Isthmus Hydro Power, S. de R.L.

SOLICITUD DE MODIFICACIÓN AL ESTUDIO DE IMPACTO AMBIENTAL CATEGORÍA III

**PROYECTO HIDROELÉCTRICO CONCEPCIÓN.
Corregimientos de Boquerón Cabecera y Guayabal,
Distrito de Boquerón, Provincia de Chiriquí.**

PROMOTOR: ISTMUS HYDRO POWER S. DE R.L.

Proyección de la futura descarga del caudal ecológico.

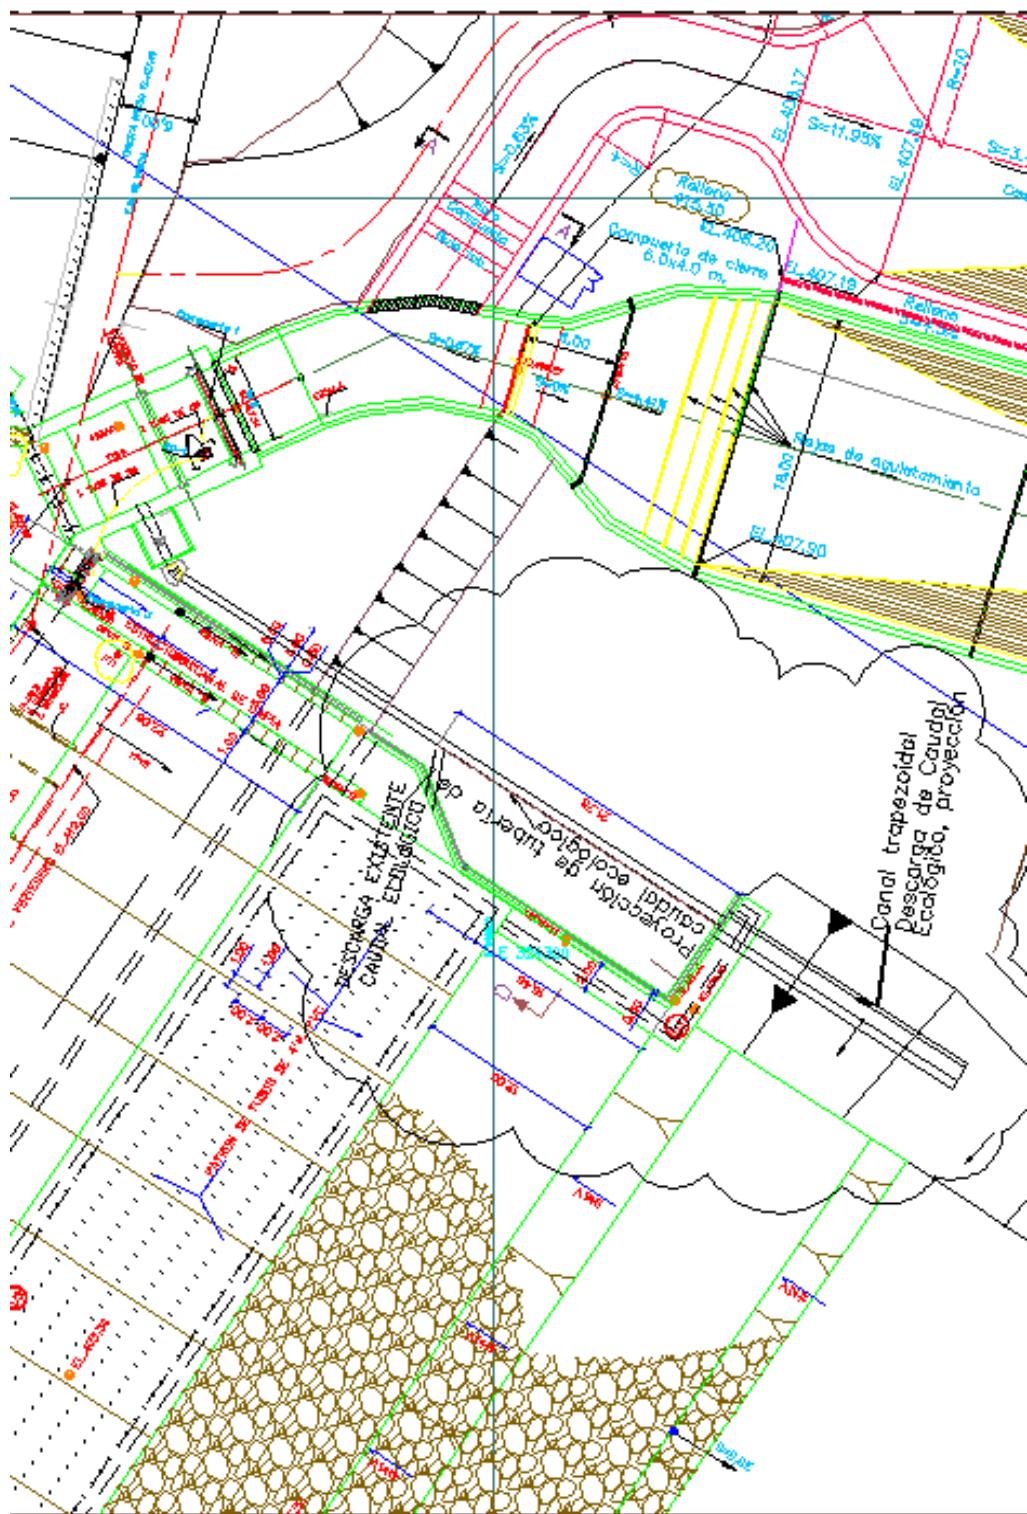
- Instalación de una segunda compuerta de sedimentación.
- Zampeado de taludes en ambos márgenes del dique de vertedero.
- Adecuación de la salida (descarga) del caudal ecológico (sin afectar la descarga del caudal)

3. Adecuación de la salida (descarga) del caudal ecológico. Considerando que la protección de talud indicado en el ítem 2 sería una estructura con menor riesgo de ser afectada por los embates del río Chico o Piedra, se considera prudente el traslado o cambio de la actual descarga del caudal ecológico a un área bajo la protección del zampeado. Es importante destacar que este traslado o modificación de su original ubicación, no afectará el volumen de este, ya que las dimensiones de la nueva salida asegurarán que el volumen actual de descarga se mantenga. Para ello, se procederá a realizar primero la nueva instalación y posteriormente a clausurar la existente. Al finalizar la obra, se realizará una evaluación el caudal ecológico que será presentada al Ministerio de Ambiente para garantizar que se conserva el mencionado caudal. Esta modificación consiste en la instalación de un tubo de aproximadamente 25 m de longitud, desde el tubo existente hasta un área ubicada en el sitio de talud que será protegido por el zampeado y se extenderá en un canal trapezoidal de aproximadamente 15m de longitud. A la salida del tubo se acondicionará un canal trapezoidal el cual permitirá la medición correspondiente de su volumen, para garantizar el caudal ecológico
